改善箇所説明図

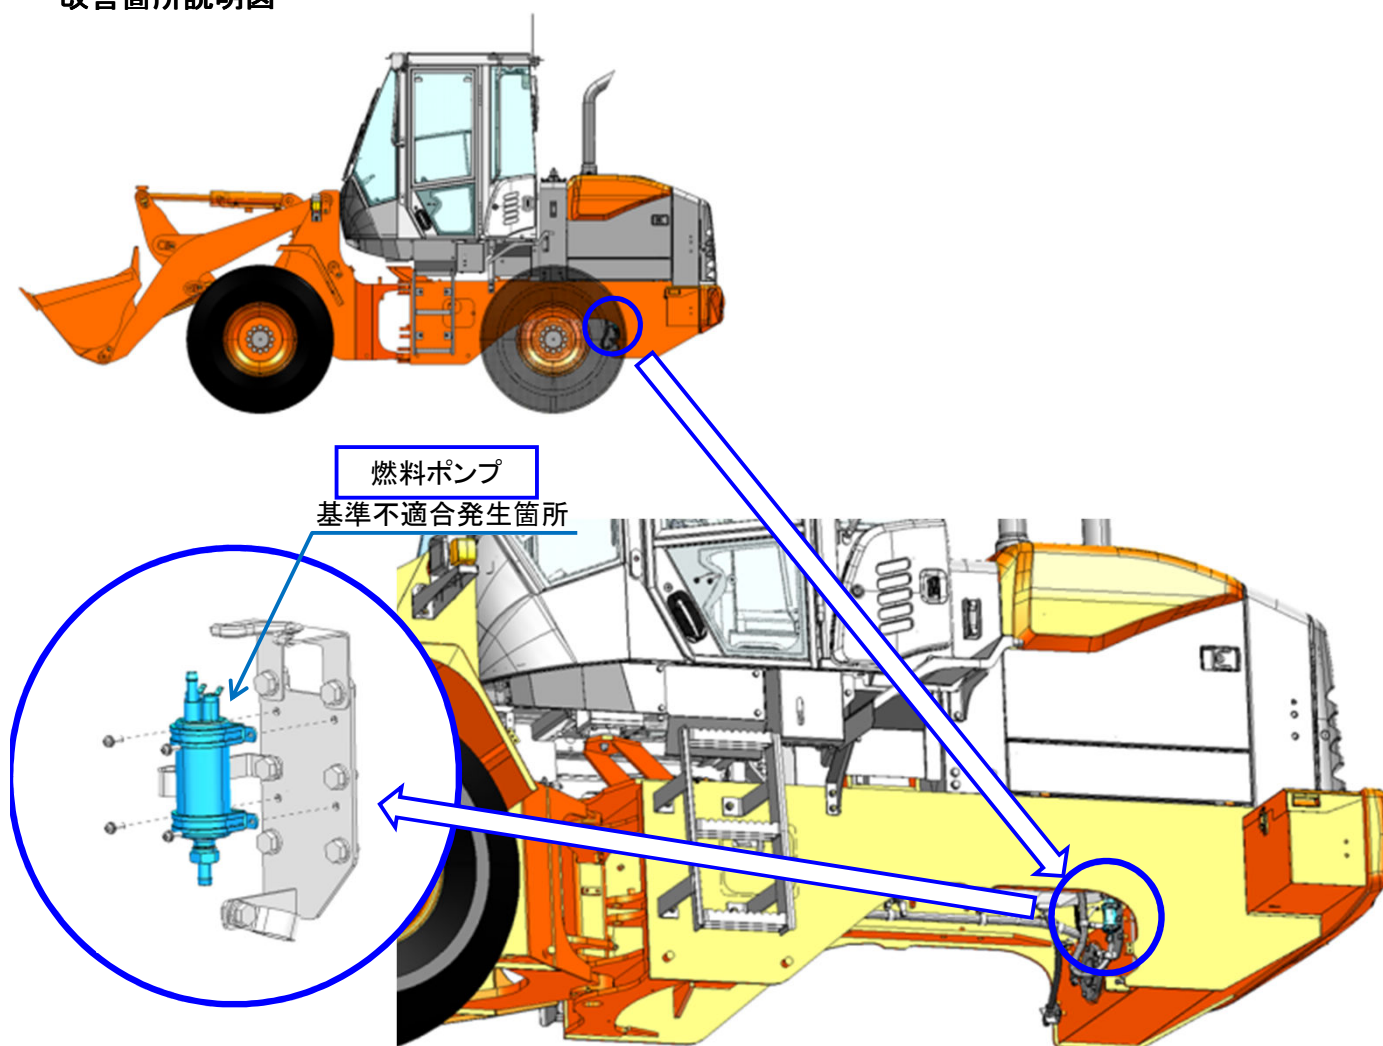
ショベルローダの燃料ポンプにおいて、モーターブラシの構造が不適切なため、ブラシが異常摩耗し、接点不良が生じることがある。そのため、燃料ポンプが作動不良となり、最悪の場合、走行中にエンジンが停止し、再始動できなくなるおそれがある。

改善措置の内容： 全車両、燃料ポンプを対策品に交換する。

識別： リヤフレームに白色ペンキを塗布する。
